DĖL PIRKIMO DOKUMENTŲ PAAIŠKINIMO NR. 14

Akcinė bendrovė „Via Lietuva“ vykdo viešojo pirkimo *VALSTYBINĖS REIKŠMĖS KRAŠTO KELIO NR. 173 MOLĖTAI–PABRADĖ RUOŽO NUO 15,405 IKI 17,925 KM REKONSTRAVIMAS* (CVP IS ID 5932144), atliekamo tarptautinio atviro konkurso būdu, procedūras ir teikia pirkimo dokumentų paaiškinimus, atsakydama į tiekėjų klausimus.

Paviljono su šiukšliadėže pavyzdys (galimas ir panašus analogas):

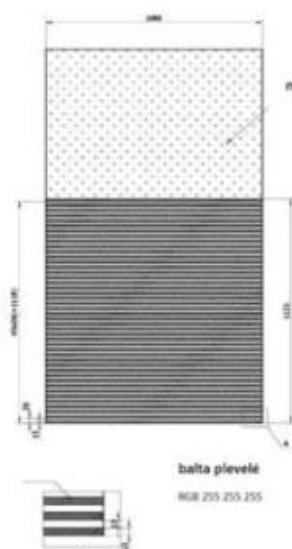
1. Klausimas. „DĖL PIRKIMO DOKUMENTŲ PAAIŠKINIMO Nr. 9“. 5 klausimo atsakymas. Prašome pateikti šiukšliadėžės nuotrauką.

Atsakymas. Teikiame rekonstruotame krašto kelio Nr. 173 „Molėtai–Pabradė“ ruože nuo 17,925 iki 23,074 km įrengtų šiukšliadėžių ir paviljonų nuotraukas:

Informuojame, kad tiekėjai pasiūlymuose gali numatyti analogiškus gaminius. Teikiame patikslintus techninio darbo projekto susisiekimo dalies techninių specifikacijų 10.3 ir 10.4 papunkčius:

10.3 Autobusų sustojimai - paviljonai

Paviljono rėmas – iš cinkuotų (LST EN ISO 1461 arba lygiavertis) ir/arba milteliniu būdu dažytų (pagal LST EN ISO 2808 arba lygiavertis) metalo profilių. Susidedantis iš trijų dalių: 2 šoninių ir 1 galinės dalies. Į rėmą montuojama ne mažiau kaip 10 mm storio skaidri, neigiamam aplinkos poveikiui ir smūgiams atspari, medžiaga (išskyrus polikarbonatą).

Paviljono stogas – gaubtinis, iš cinkuoto (LST EN ISO 1461 arba lygiavertis) ir/arba milteliniu būdu dažyto (pagal LST EN ISO 2808 arba lygiavertis) metalo konstrukcijų rėmo, dengto, neigiamam aplinkos poveikiui atsparia, skaidria, tonuota medžiaga (išskyrus polikarbonatą) arba cinkuota (LST EN ISO 1461 arba lygiavertis) ir/arba milteliniu būdu dažyta (pagal LST EN ISO 2808 arba lygiavertis) skarda. Siekiant apsaugoti keleivius nuo vandens kritimo, stogo priekinėje ir galinėje dalyse turi būti sumontuoti cinkuoti (LST EN ISO 1461 arba lygiavertis) ir/arba milteliniu būdu dažyti (pagal LST EN ISO 2808 arba lygiavertis) metaliniai vandens nuvedimo latakai į vieną ar abu paviljono galus.

Visiems dažomiems paviljono paviršiams naudojama spalva – RAL 8016.

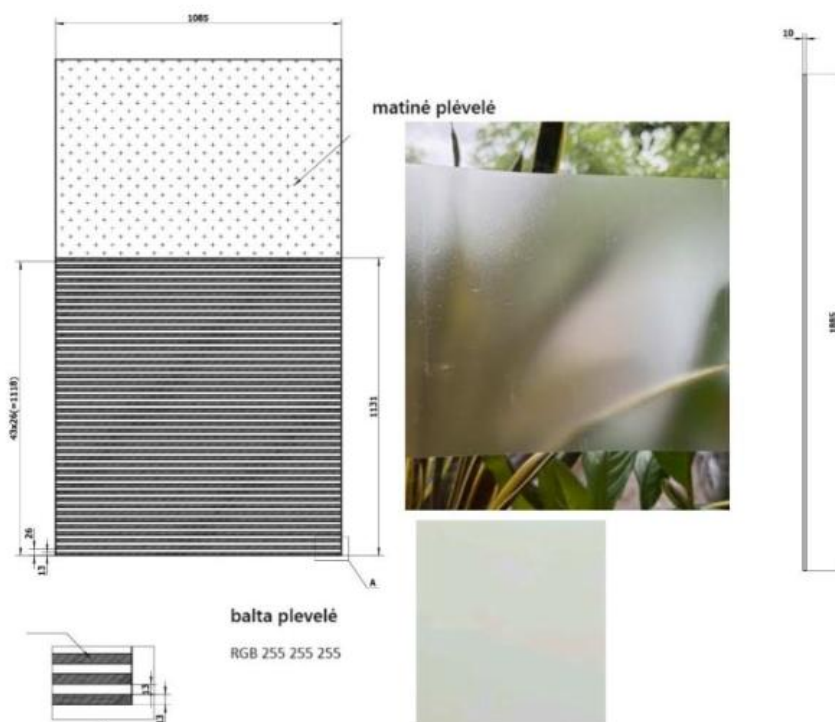
2. Klausimas. „DĖL PIRKIMO DOKUMENTŲ PAAIŠKINIMO Nr. 9“. 6 klausimo atsakymas. Prašome pateikti paviljono nuotrauką, nes TS rašo, kad stogas išgaubtas, o pvz. tiesus stogas.

3. **Klausimas.** „DĖL PIRKIMO DOKUMENTŲ PAAIŠKINIMO Nr. 9“. 6 klausimo atsakymas.
Prašome patikslinti, kad rangovai įsivertintų vienodai, koks turi būti stiklų žymėjimas standartinis:

Ar specialus žymėjimas:

Skaidrios užtvaros, elementai kelia pavojų paukščiams, nes jie gali atsitrekti į ją, susižaloti ir žūti. Dėl to būtina naudoti arba tonuotą skaidriąją medžiagą, arba padengti skaidrią medžiagą matinių juostų ar taškų raštu. Plėšriųjų paukščių siluetų raštas nerekomenduojamas. Atlikus tyrimus nustatyta, kad paukščius nuo susidūrimo su skaidriomis užtvaromis veiksmingai apsaugo 13 mm pločio matinės juostelės (tarpai taip pat 13 mm pločio). Gali būti siūlomi ir kiti juostelių sprendiniai.

Atsakymas. Žr. atsakymą į 1 klausimą.

Atsakymas. Žr. atsakymą į 1 klausimą.
